CONCEPTO TÉCNICO No CT - 5006
Revisión de Estudio Particular de Respuesta Local
de Amplificación de Ondas Sísmicas
Artículo 7 - Decreto 193 de 2006

ENTIDAD SOLICITANTE: Ing. José Joaquín Álvarez - Curaduría Urbana No 4
PROYECTO: CENTRO CULTURAL Y BIBLIOTECA PÚBLICA JULIO MARIO SANTODOMINGO
LOCALIDAD: 11 Suba
UPZ: 18 Britalia
BARRIO: Portales del Norte
DIRECCIÓN: Calle 170 con Carrera 68
CHIP: AAA0128JHDE
TIPO DE RIESGO: Sísmico
EJECUTOR: JEOPROBE Ltda.
FECHA DE EMISION: Octubre 12 de 2007

Figura 1. Localización del Proyecto Centro Cultural y Biblioteca Pública Julio Mario Santodomingo.

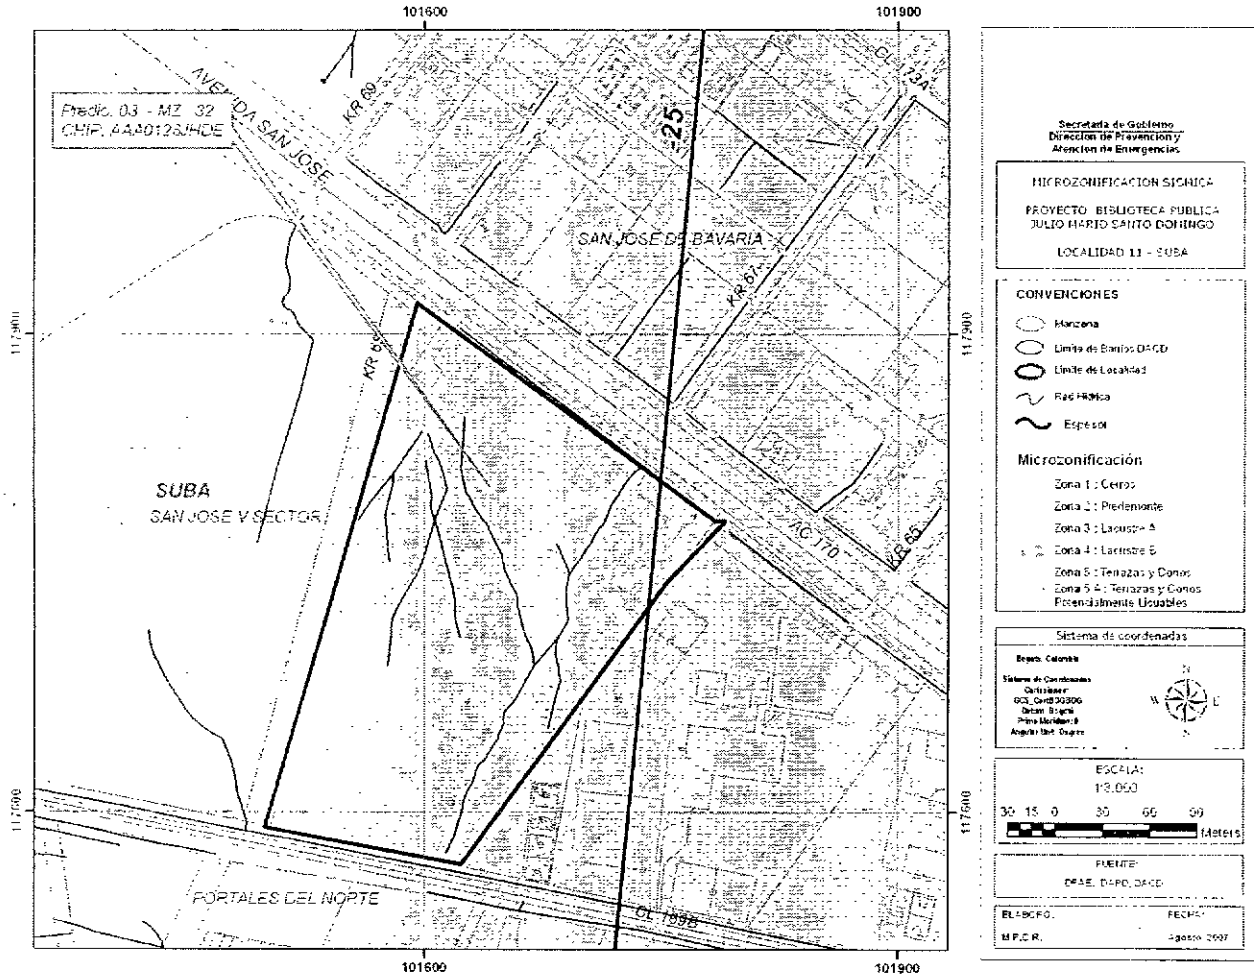
En el numeral 1.1 y 3.2, se indica que el sitio del proyecto se encuentra localizado en la Zona 3 (Lacustre A) según el decreto 193 de 2006, la cual es consistente con la localización presentada en la Figura 1 del presente concepto.

Sin embargo de acuerdo al mapa de espesores de sedimento presentado en la figura 3.1 del informe y la figura 1 del presente concepto, se observa que el basamento rocoso se encuentra a 25 m +/- 50 m, por lo cual la profundidad aproximada es inferior a 75 m. Es necesario que el consultor ajuste su perfil geotécnico al espesor del mapa de sedimentos de acuerdo con el artículo 7 numeral 5 del decreto 193 de 2006.

De acuerdo con el oficio aclaratorio ER12873 de Septiembre 24 de 2007, el consultor justifica, que adoptó la profundidad del basamento rocoso de acuerdo con la información complementaria consignada en el estudio "*Estudio de respuesta sísmica e interacción dinámica del suelo – tubería y diseño de las soluciones en las líneas Wiesner-Suba y Silencio-Casablanca*" (HVM Ingenieros Ltda., 2007), de la cual se hace responsable conforme al artículo 7 numeral 5 del Decreto 193 de 2006.

Figura 2. Espectro de diseño recomendado del proyecto Centro Cultural y Biblioteca Pública Julio Mario Santodomingo.

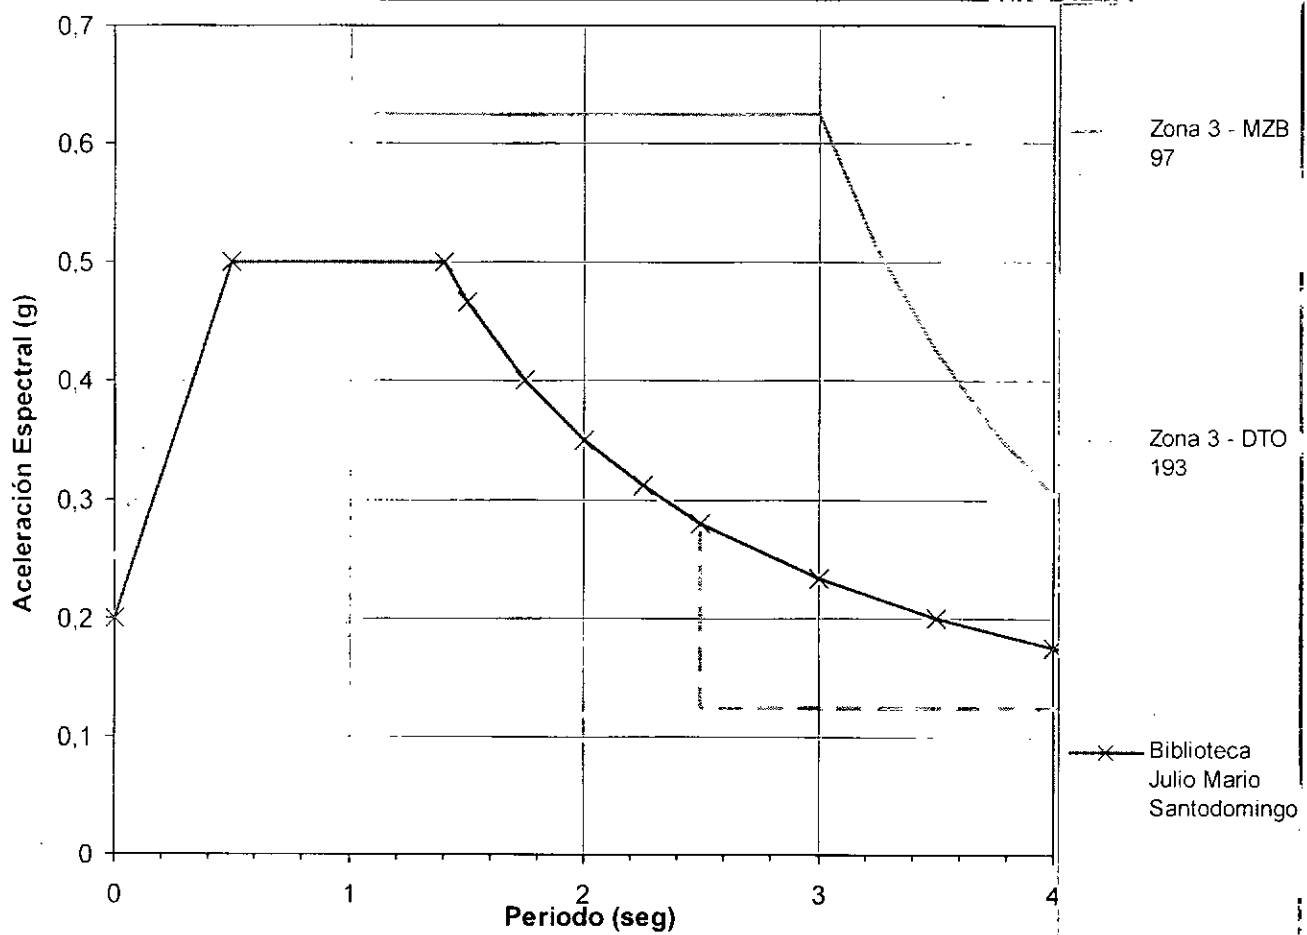
Con base en los resultados de la modelación el consultor recomienda utilizar como espectro de diseño mínimo de Zona 3 dado en el decreto 193 de 2006, el cual se presenta en la Figura 2 del presente concepto.

El estudio CUMPLE con este requerimiento.
